改 善 箇 所 説 明 図

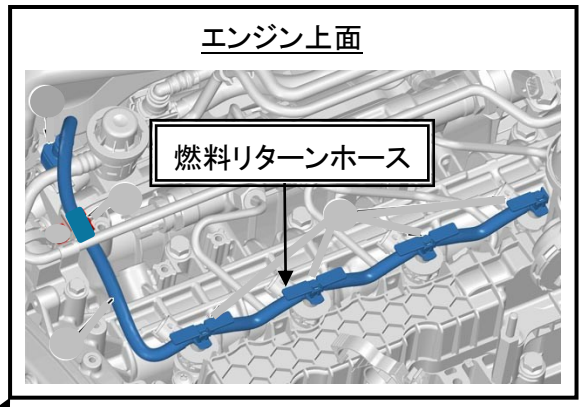
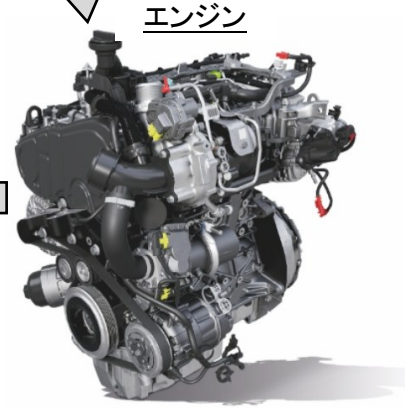
燃料リターンホースにおいて、製造工程での部品管理が不適切なため、柔軟性を高めるための加硫処理をしていないものがある。そのため、当該ホースの柔軟性が不足して接続部の密着性が不十分となり、そのまま使用を続けると、接続部から燃料が漏れ、最悪の場合、火災に至るおそれがある。

全車両、燃料リターンホースに印字されている製造年月日および識別記号を点検し、該当する場合は燃料リターンホースを良品に交換する。
